SERVICE INFO – INA 0037

Вказівки щодо обслуговування приводу допоміжних механізмів для автомобілів групи VAG з двигунами 1.9 TDI без шків генератора з обгінною муфтою

Двигун: 1.9 TDI

Зображення 1: Натяжний пристрій 533 0081 30
 — використовується на двигунах 1.9 TDI

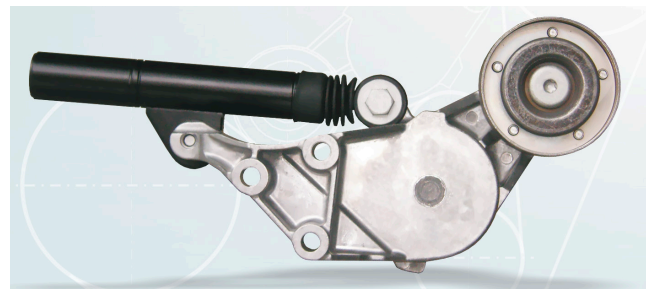
У гіршому випадку інтенсивні динамічні коливання поліклінового ременя можуть призвести до виникнення шуму і навіть до пошкодження натяжного пристрою поліклінового ременя.

Наслідком цього є вихід з ладу всього приводу допоміжних механізмів, що призводить до серйозної поломки автомобіля.

У приводі допоміжних механізмів з натяжним пристроєм 533 0081 30 (зображення 1) необхідно замінити жорстко прикріплений ремінний шків на шків генератора з обгінною муфтою INA (зображення 2). Якщо раніше вже був встановлений шків з обгінною муфтою, необхідно перевірити його функціонування.
